DIRECTION DE L'ÉVALUATION ENVIRONNEMENTALE DES PROJETS TERRESTRES

**Rapport d'analyse environnementale
pour le projet de reconstruction du poste De Lorimier à 315-25 kV
et lignes souterraines à 315 kV
sur le territoire de la ville de Montréal
par Hydro-Québec**

Dossier 3211-11-110

Le 16 avril 2014

FIGURE 7 : ENVIRONNEMENT DU POSTE DE LORIMIER

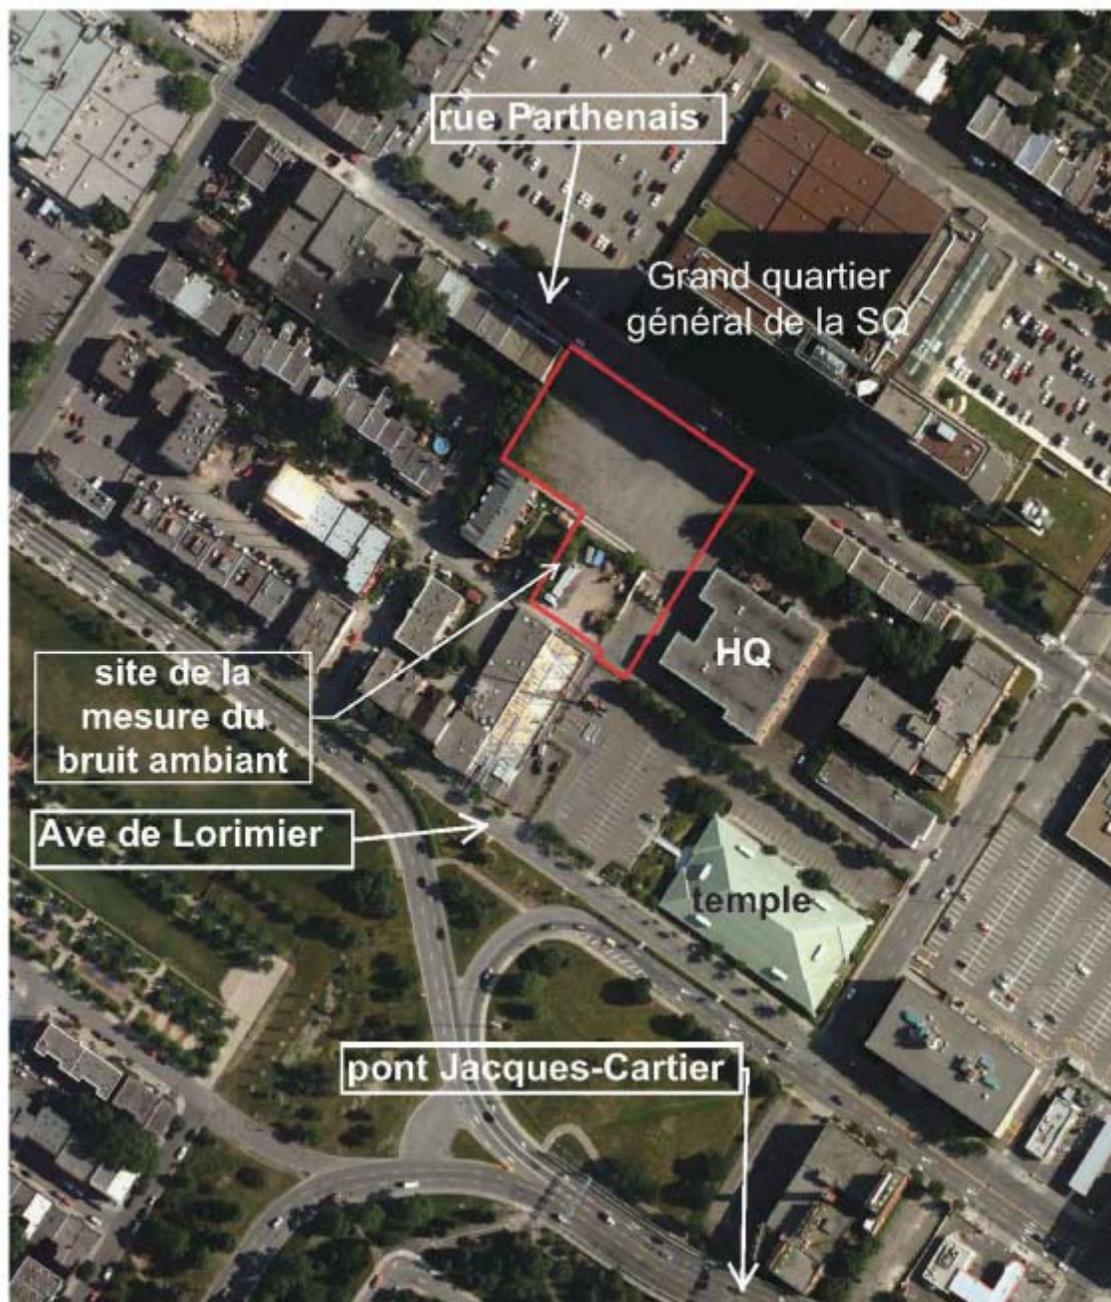
La zone d'étude, et en particulier le secteur où est implanté le poste De Lorimier actuel, est située au centre-ville de Montréal où l'ambiance sonore est dominée par le bruit de la circulation routière. Le terrain du poste est bordé de bâtiments principalement résidentiels. Il est à proximité du pont Jacques-Cartier et de l'avenue De Lorimier où le débit de circulation est important (figure 7). Les terrains vacants du secteur n'offrent pas d'obstacle à la propagation du son. De plus, l'édifice Wilfrid-Derome (grand quartier général de la SQ), très proche, agit comme un immense réflecteur du bruit urbain. Le poste actuel est équipé d'anciens transformateurs dont le refroidissement nécessite le fonctionnement en continu de ventilateurs bruyants. Selon un relevé de bruit réalisé le 16 octobre 2012, entre 0 h 30 et 2 h 30, le niveau minimal observé du bruit résiduel (bruit étranger aux équipements du poste actuel) était de 47 dBA.

Les niveaux de bruit liés uniquement au poste actuel ont été calculés à une élévation de 1,5 m par rapport au sol. Le niveau de bruit atteint sa valeur maximale du côté des logements sis sur la rue Parthenais directement à la hauteur du bâtiment de commande existant. À la limite de la propriété, le niveau varie entre 55 dBA et 70 dBA.

L'évaluation du bruit que produira le poste projeté est basée sur la modélisation de la propagation du bruit continu émis par les équipements bruyants depuis leur emplacement respectif dans le poste. Selon les résultats de l'initiateur et tel que déjà mentionné, le niveau de bruit résiduel mesuré la nuit est de 47 dBA dans le voisinage du poste De Lorimier. Rappelons que le bruit émis par le poste actuel est compris entre 55 et 70 dBA aux limites de la propriété.

Pendant la transition, soit la période pendant laquelle de nouveaux équipements seront exploités simultanément avec les équipements actuels, le bruit produit par le poste projeté serait négligeable par rapport à celui du poste actuel. Il y aura une diminution progressive du bruit produit par le poste De Lorimier à mesure que les équipements actuels seront retirés du réseau, soit entre 2018 et 2021. Cependant, l'initiateur mentionne que sans la mise en place de mesures d'atténuation, le climat sonore à proximité des immeubles d'habitation resterait problématique. C'est pourquoi ces mesures seront mises en place pour assurer le respect des critères de bruit en périphérie de la propriété d'Hydro-Québec :

- mur coupe-son rectiligne immédiatement au sud-ouest de l'inductance de MALT TG13, d'une hauteur minimale de 6 m, il sera appuyé par le bâtiment de manœuvre à 25 kV;
- mur coupe-son sur deux faces (au sud et à l'ouest) près de l'inductance de MALT TG14, la hauteur minimale de ce dernier est de 6 m;
- persiennes acoustiques (silencieux) offrant une atténuation minimale de 9 dB à la fréquence de 120 Hz et à ses multiples dans les ouvertures des niches de transformateurs de puissance T11 à T14.

Avec l'application de ces mesures et de d'autres, si nécessaire, Hydro-Québec estime qu'à terme, le bruit du poste serait inférieur à 47 dBA. Il serait donc conforme à la réglementation municipale (50 dBA) et à la Note d'instructions sur le « Traitement des plaintes sur le bruit et exigences aux entreprises qui le génèrent » (47 dBA) (MDDEP, 2006).
